Odkanalizování obcí v povodí Jizery, část B

SMLOUVA O DÍLO č. VRI/SOD/2020/12/Ži DODATEK Č. 3

ZMĚNOVÝ LIST č. 001

ZAMĚŘENÍ ASFALTŮ

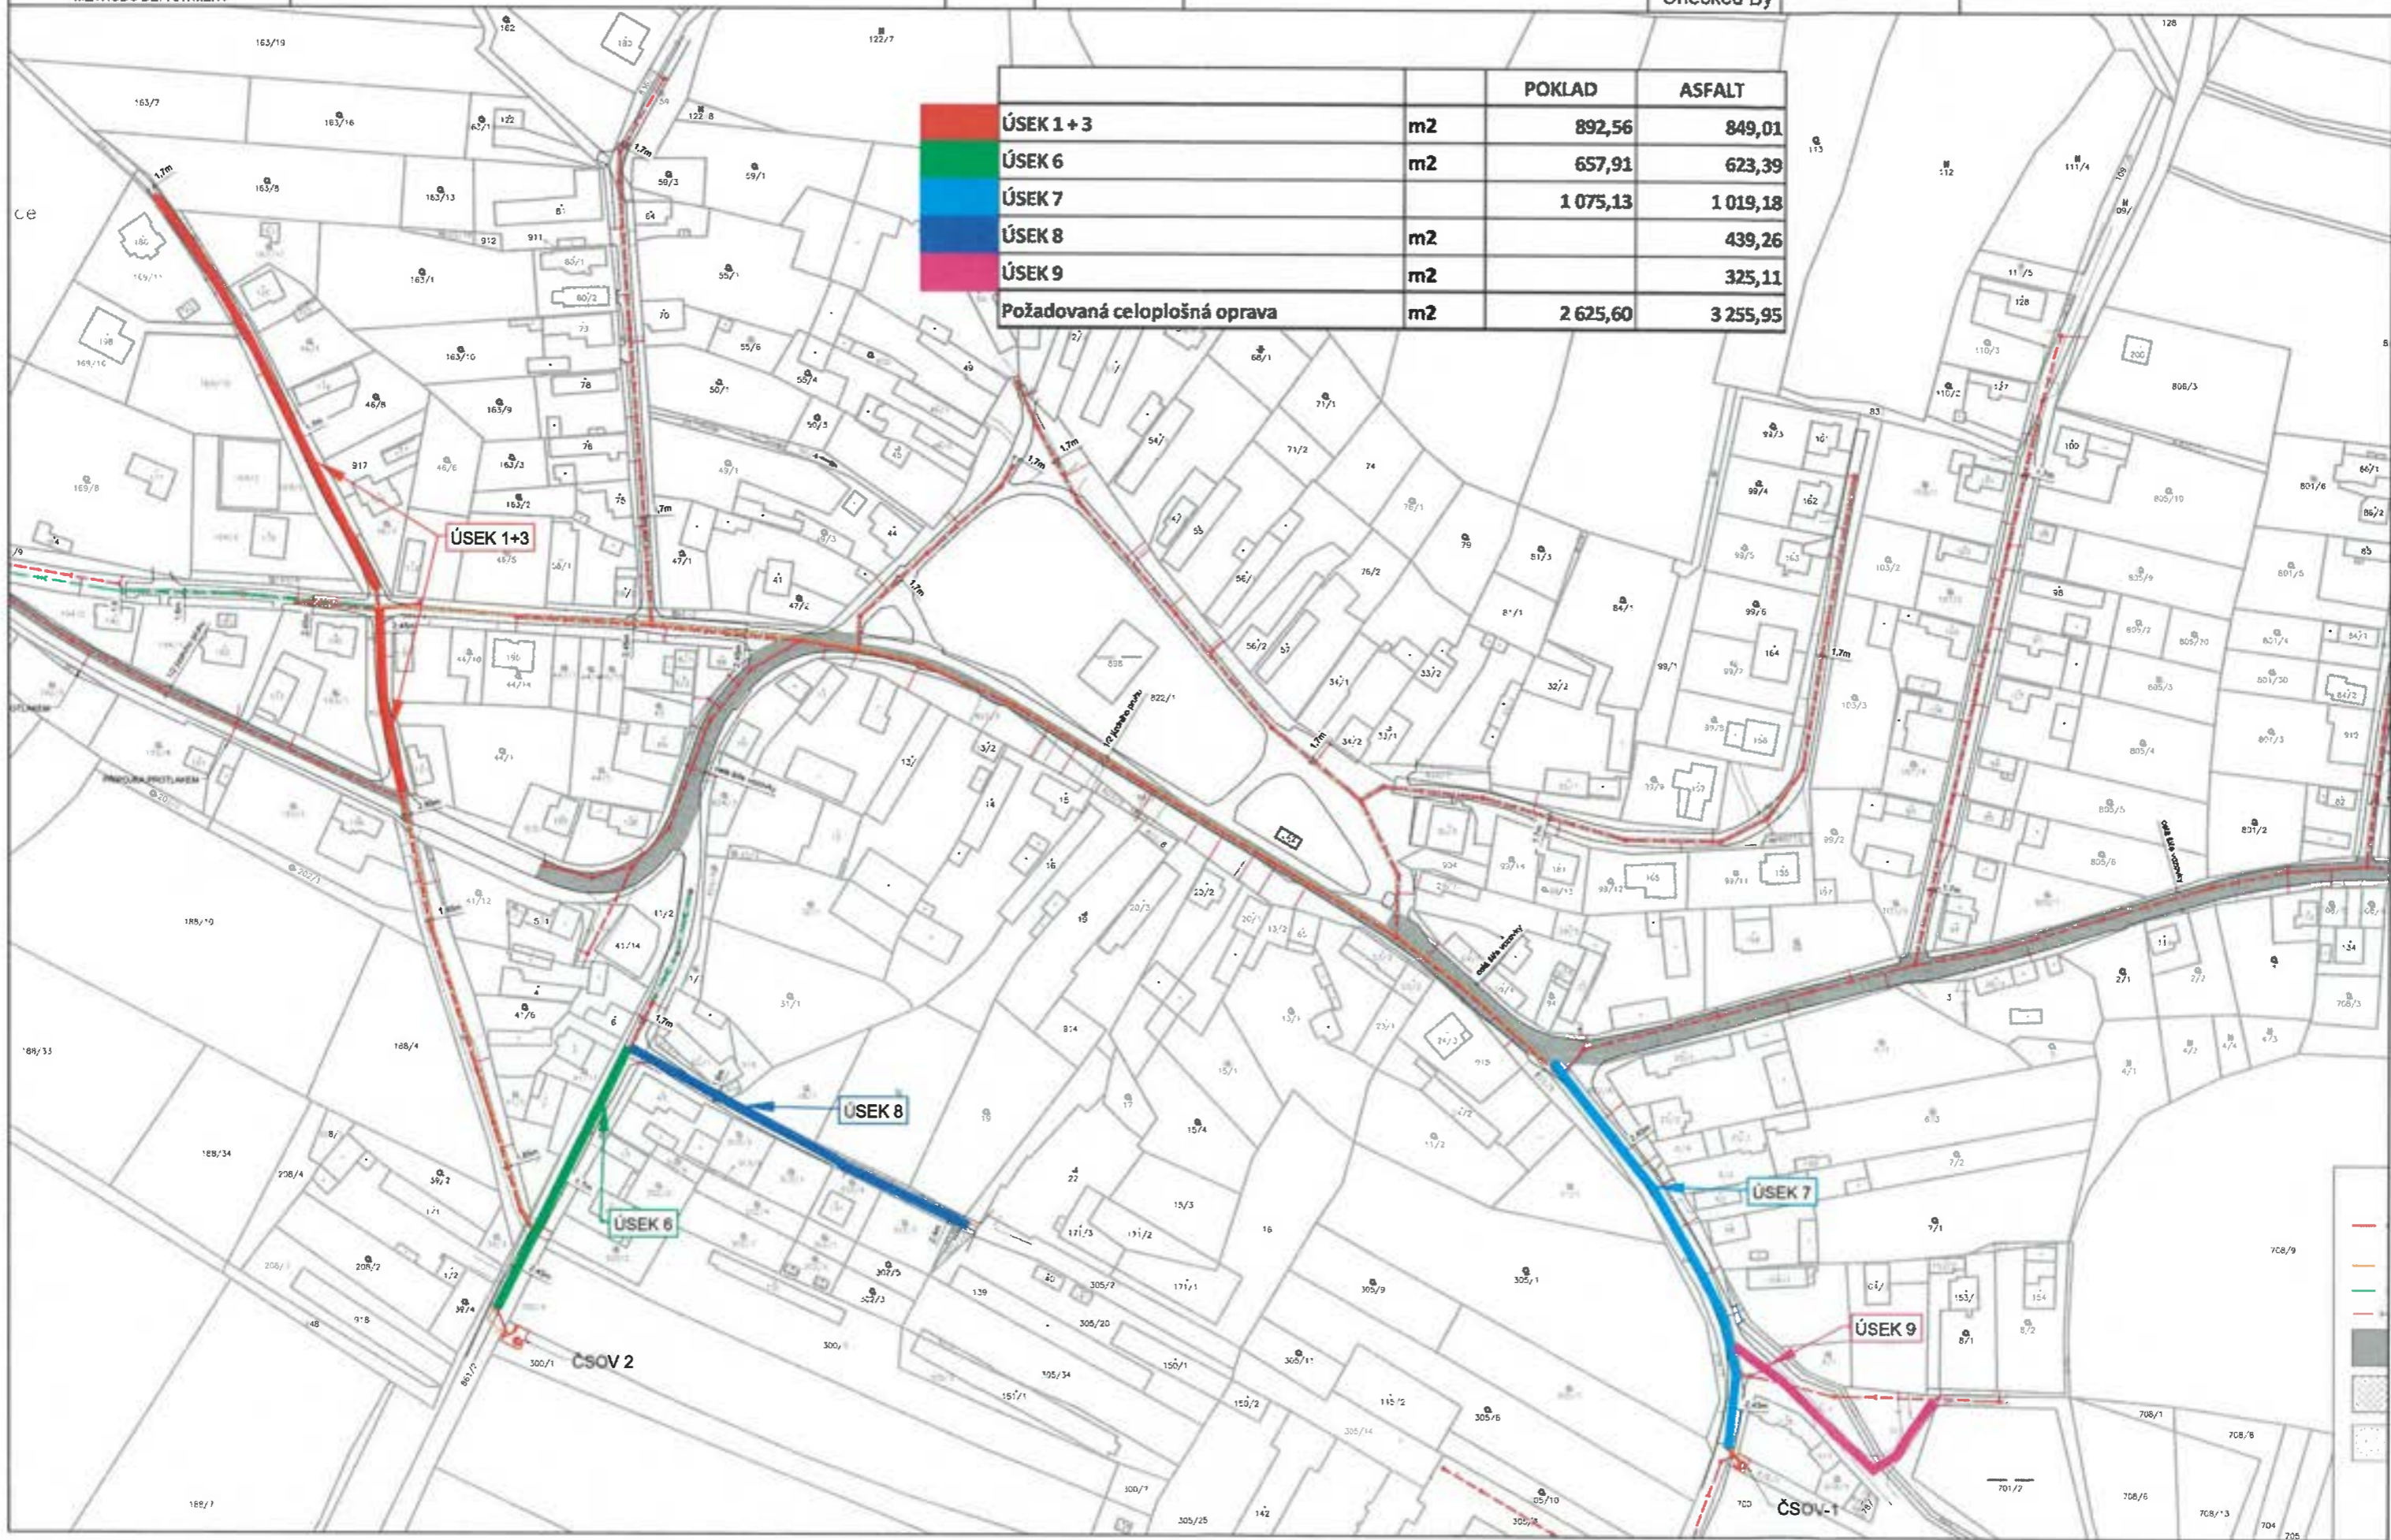
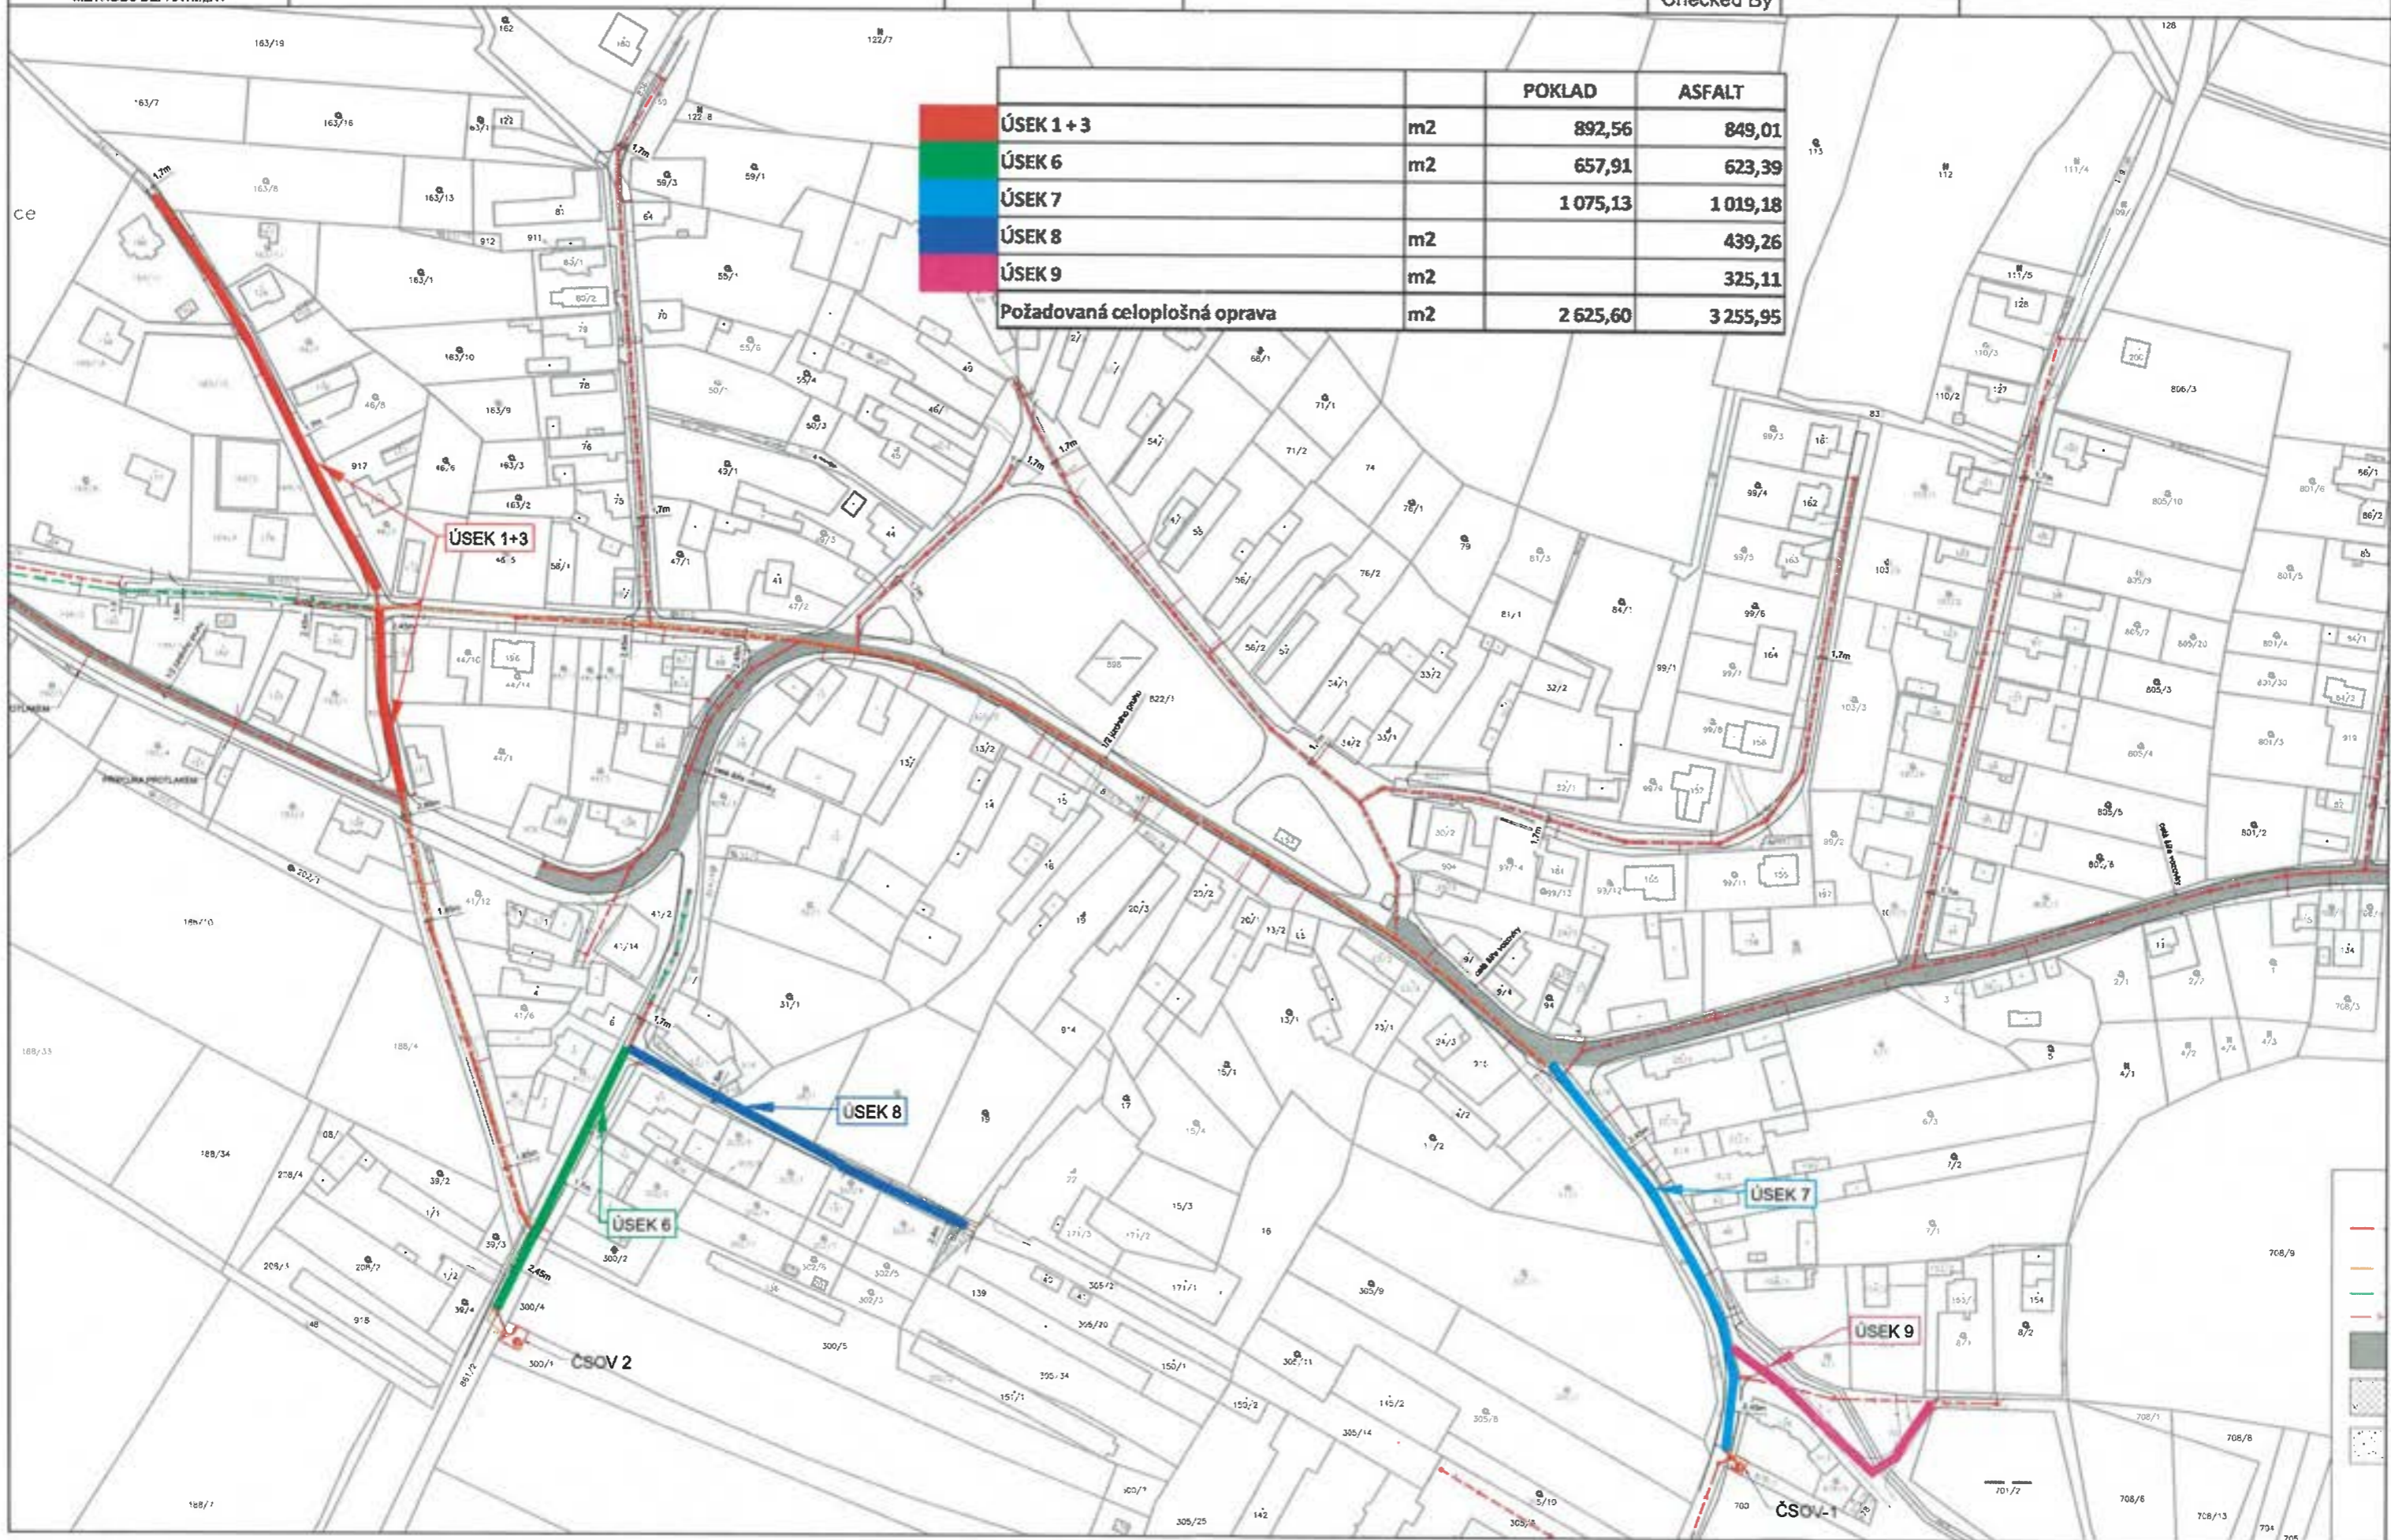
Položka č.1 – odpočet oprav komunikací ve správě KSÚS na základě požadavku objednatele a vlastníka komunikace.
Položka č. 2 – změna oprav místních komunikací z původního řešení dle PD na celoplošnou opravu komunikací formou studené recyklace POWERCEM.
Položka č. 3 – změna provedení výtlačku V3 výkopem výměnou za provedení řízeným protlakem.
Položka č. 4 – Vícepráce provedené při provádění veřejných částí kanalizačních přípojek.
Položka č. 5 – Provedení 100% výměny výkopové zeminy v komunikaci ve správě KSÚS z důvodu nevhodnosti vykopané zeminy k zásypům.
Položka č.6 – odpočet/přípočet délek stok na základě geodetického zaměření
Položka č.7 – odpočet/přípočet délek veřejných částí kanalizačních přípojek na základě geodetického zaměření

Položka č.1 – objednatel bude realizovat opravy obrusných vrstev komunikací ve správě KSÚS dle požadavku správce komunikací KSÚS Středočeského kraje jiným zhotovitelem a v celé ploše komunikací
Položka č.2 – Na některých místních komunikacích ve správě obce, obec požádala o provedení jiné skladby konstrukčního souvrství ve výkopových rýhách (studená recyklace POWERCEM), ale při

dodržení stejných technických parametrů (únosnost, životnost), protože by chtěla opravit při příležitosti výstavby kanalizace některé místní komunikace celoplošně a to technologií studené recyklace, která je výhodnější než klasické odtěžení vrstev komunikace, odvezení na skládku a uložení nových štěrkových vrstev. Změna tedy spočívá v tom, že náklady na obnovu konstrukčního souvrství ve výkopových rýhách po stavbě kanalizace specifikované v projektu jsou řešeny jako méněpráce, místo nich bude provedena skladba, kterou požaduje obec jako vícepráce při zachování technicko – kvalitativních parametrů komunikace. Obec stejnou technologií provede na svůj náklad opravu konstrukčního souvrství ve zbývajících částech místní komunikace a tak se podaří provést opravu komunikace v celé její šíři. Obec se zavázala, že náklady na opravu zbývajících ploch místní komunikace uhradí VaK Mladá Boleslav na základě uzavřeného dodatku smlouvy o spolupráci. VaK Mladá Boleslav jako objednatel aktivitu obce vítá, protože při celoplošné opravě místní komunikace technologií studené recyklace dojde k eliminaci spár na okraji výkopu kanalizace a budou odstraněny nehomogenity mezi stávajícím konstrukčním souvrstvím a novým, které by bylo uloženo do výkopových rýh a předejde se tak možným budoucím reklamacím v záruční době opravy komunikací.

Položka č.2 – požadavek obce a objednatele na provedení jiného rozsahu a jiné technologie opravy místních komunikací – POWERCEM
